Revidering Revision		Konstr Design	Gransk Check	Datum Date	Blad Sheet
	ABB	ABB		2022-04-06	
	Utbyte av E1T 0s mot Sentry BSR23	Ritad Drawn	Sidor Pages	Ritn nr Drawing no	Forts Cont

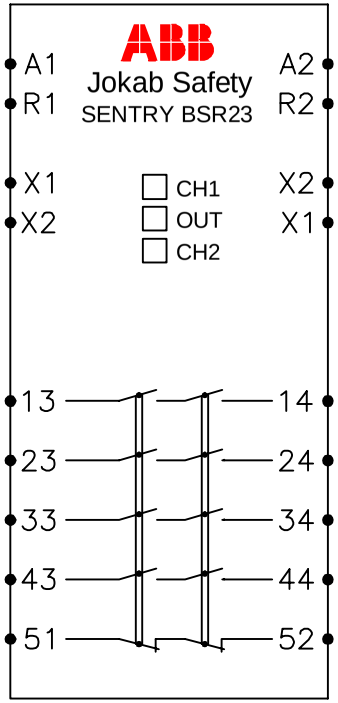
Sentry BSR23
R1 motsvarar S24 på E1T
R2 motsvarar S14 på E1T
A1 är samma på E1T
A2 är samma på E1T
X1 är samma på E1T
X2 är samma på E1T
Plintar sitter på samma sida förutom R1-S24, R2-S14

Sentry BSR23	E3860818	2TLA010041R0600
E1T 0s	E3860259	2TLA010030R0000

Sentry BSR10	Djup 120mm, Höjd 120mm, Bredd 22,5mm
E1T 0s	Djup 120mm, Höjd 84mm, Bredd 22,5mm
